**Q-254**

12. COMMENTAIRES SUR LES ÉTUDES DE RÉFÉRENCE

12.1 Étude de référence sur les sols et le terrain

Figure C-058-1 : Révision de la figure 4 de l'étude de référence

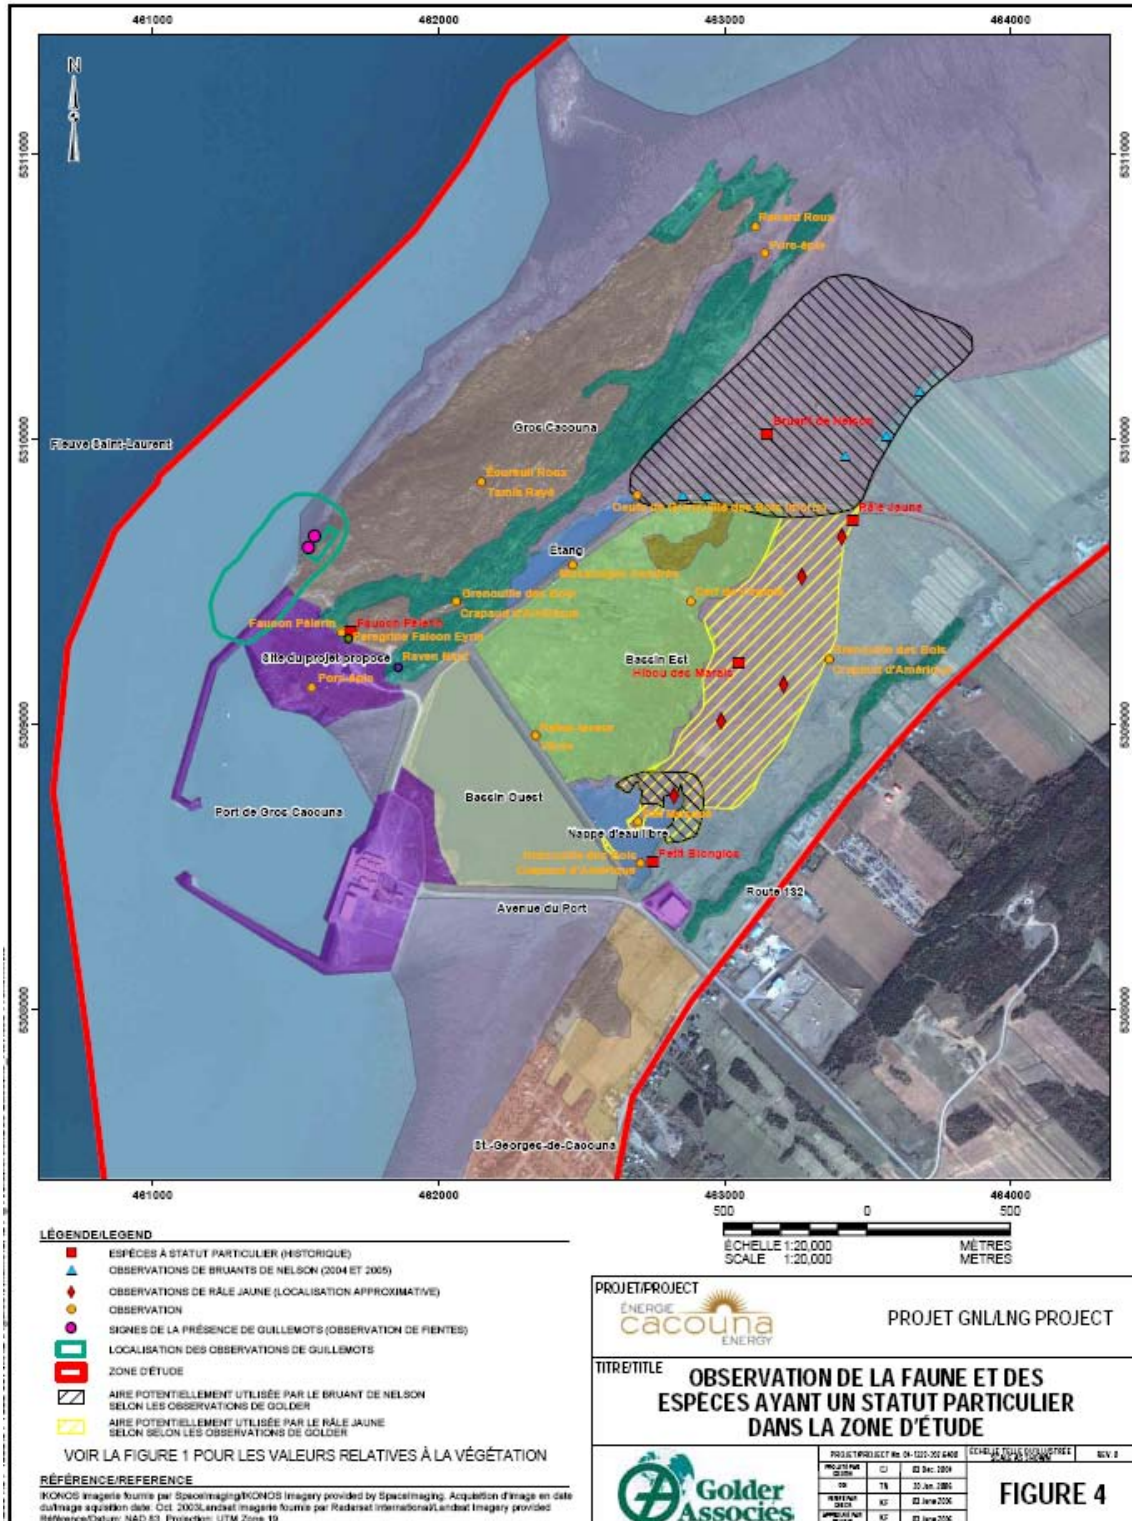
Cette carte aurait pu être plus précise car elle n'indique pas très bien l'emplacement des oiseaux observés. Par exemple, l'aire utilisée par le Râle jaune aurait pu être délimitée clairement au lieu d'indiquer la présence de l'espèce par un seul point. Même chose pour le Bruant de Nelson.

En réponse à ce commentaire, nous avons modifié la figure 4 (voir la figure C-058-1 ci-jointe).

Sur la figure C-058-1, nous avons inclus la localisation des points d'observation auxquels des Bruants de Nelson ont été observés (à l'intérieur d'un rayon de 100 mètres du point d'observation). Pour le Râle jaune, il était plus difficile de déterminer l'emplacement exact des individus. Nous avons donc indiqué les localisations approximatives de l'endroit où les Râles jaunes ont été entendus lors des inventaires.

Les contours représentant les aires potentiellement utilisées par le Bruant de Nelson et le Râle jaune ont aussi été modifiés. Ceux-ci ont été définis selon les observations réalisées par Golder, autant à l'occasion d'inventaires spécifiques que d'observations imprévues lors des études de terrain de 2004 et 2005.
